FRIENDS OF THE EARTH GERMANY

BUND-Ortsgruppe  
Meerbusch  
Dr. Andrea Blaum  
Witzfeldstr. 68  
40667 Meerbusch  
tel. 02132-77600  
mobil 0172-2792583

## Stellungnahme zum Bebauungsplan 329

### Teil II

RP+ Sanierung im Remscheider Südbezirk : Gewag entwickelt eine Klimasiedlung vom 17. November 2021

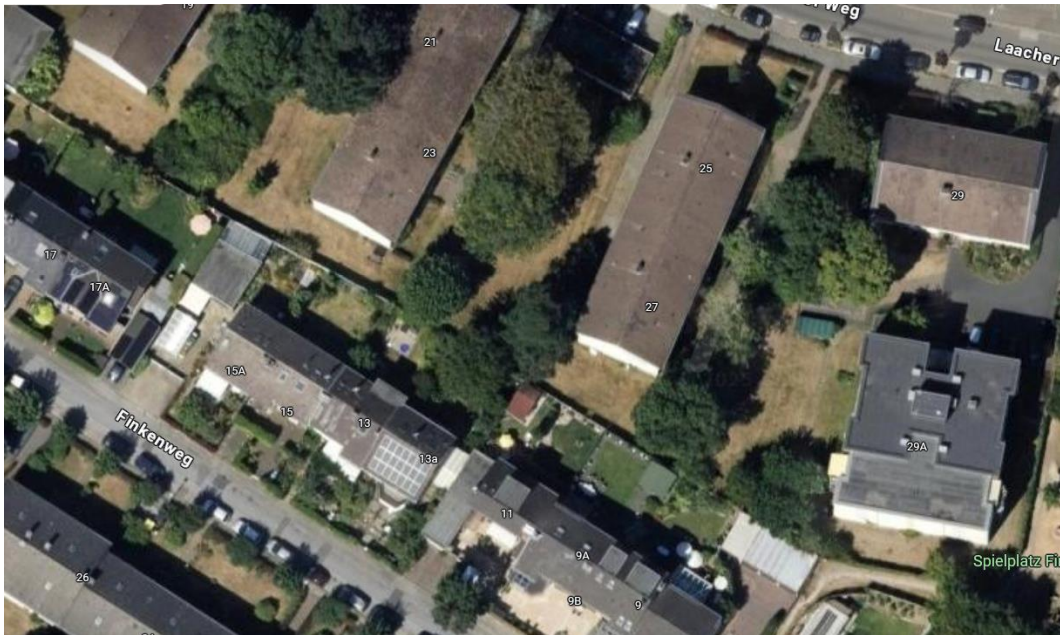
- Warum nicht **renovieren in Bestand**? Das dies durchaus möglich ist, zeigt die Siedlung in Remscheid vorbildlich. Das hätte dann auch nicht zur Folge, dass die großen Bäume alle gefällt werden müssten.

Jetziger Baumbestand zwischen Finken weg und Laacher weg als Luftaufnahme

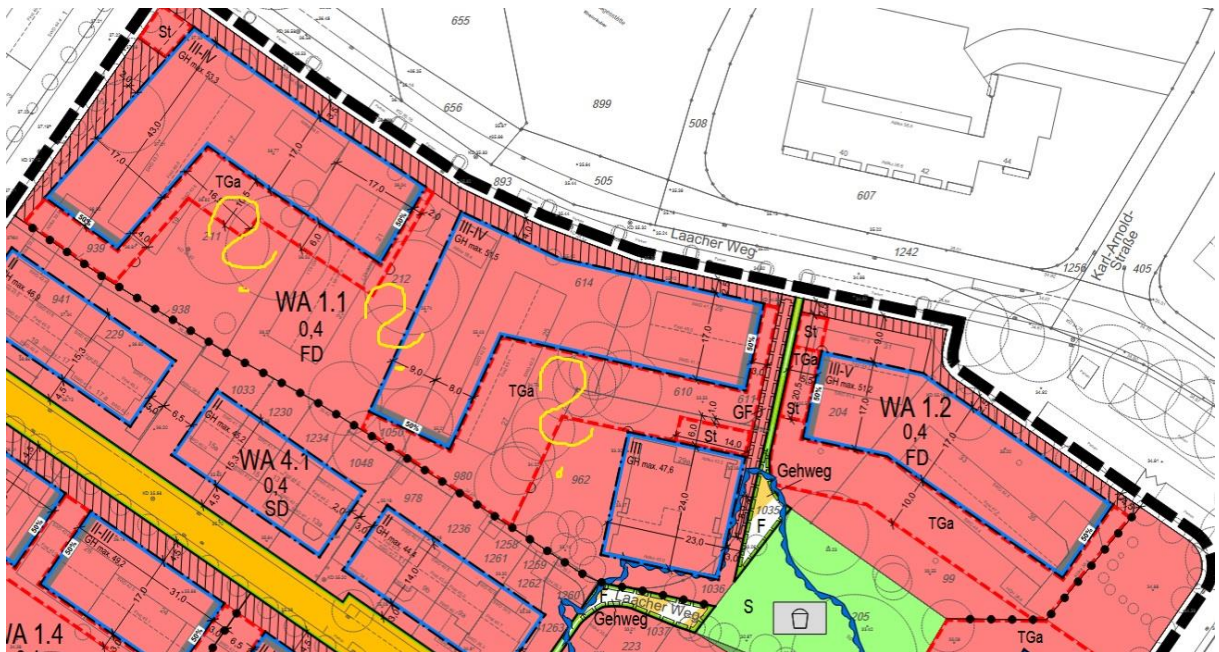
- Sofern ein Wettbewerb für eine Nach Verdichtung bzw. Neubebauung ausgelobt wird, plädieren wir schon seit Jahren dafür immer **zuerst** einen Lageplan mit dem vorhandenen Baumbestand zu erstellen und danach den Wettbewerbsteilnehmern die Auflage zu machen, möglichst **alle Bäume** zu erhalten (es sei denn, sie stehen unmittelbar im Baufenster).

Hier wäre es hilfreich gewesen, sich die Bäume eben zuerst anzuschauen:

So stehen wir jedes Mal bei einem Bebauungsplan vor einem Trümmerhaufen bzw. einem Haufen gefällter Bäume, die uns als Klima Schützer nur die Tränen in die Augen treiben kann.
